部品製造部(コネクタ)

47F-10-010

不具合連絡書

連絡受理日	2015/10/16 13:24:31		
不具合受付者名	品質保証部品質保証二課品質保証二G 近藤 広司		
客先名	日邦産業株式会社	連絡者名	柳井様
客先よりの連絡方法	Email		
受付区分	調査依頼		
仕様番号 / 品名	QH-SC190-LB0096-A / セルカンシュウテンザイA1		
ロットNo.	15.10.05.1.K.01～08		
対象数量	12,000

略図(必要な場合のみ)

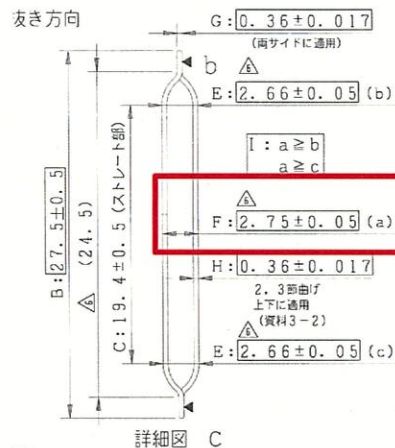
F項寸法規格外。

F(2.75±0.05)→2.681
